HATCO CORPORATION FOODSERVICE
EQUIPMENT SUZHOU COMPANY LTD
NO 9 WEIXIN ROAD
SIP, Suzhou, China

赫高嵌入式保温汤池控制盒变动通知

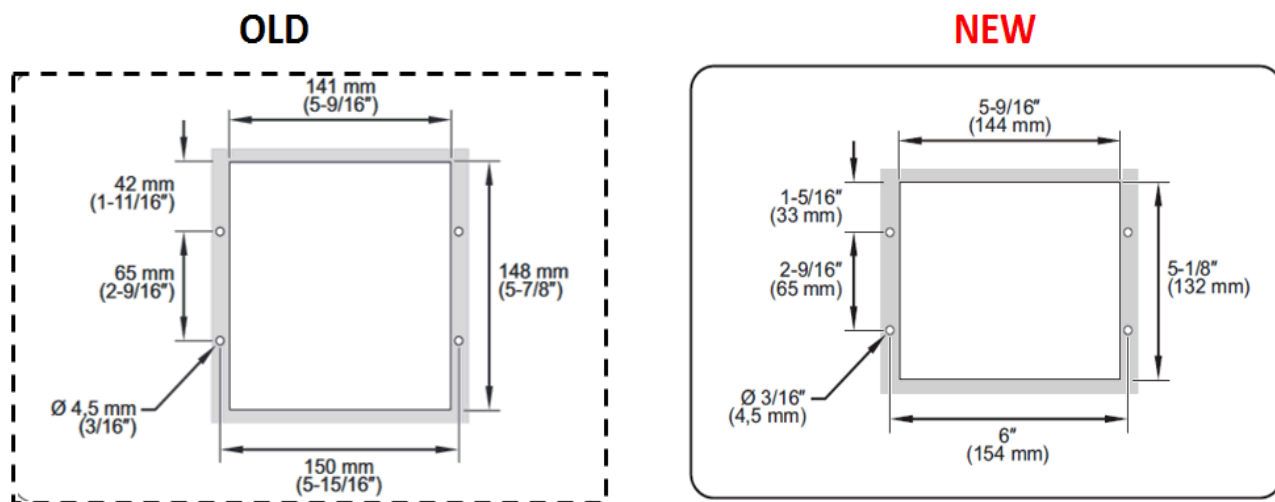
我司嵌入式保温汤池型号为 RHW-1B, RCTHW-1B/-6B, 其控制盒尺寸有变动, 开孔尺寸也随之变动, 新旧开孔尺寸如下图:

以上所述所有型号设备序列号 C401451636 以前的控制盒用旧的开孔尺寸, 之后的用新的开孔尺寸, 给您造成的不便, 敬请谅解!
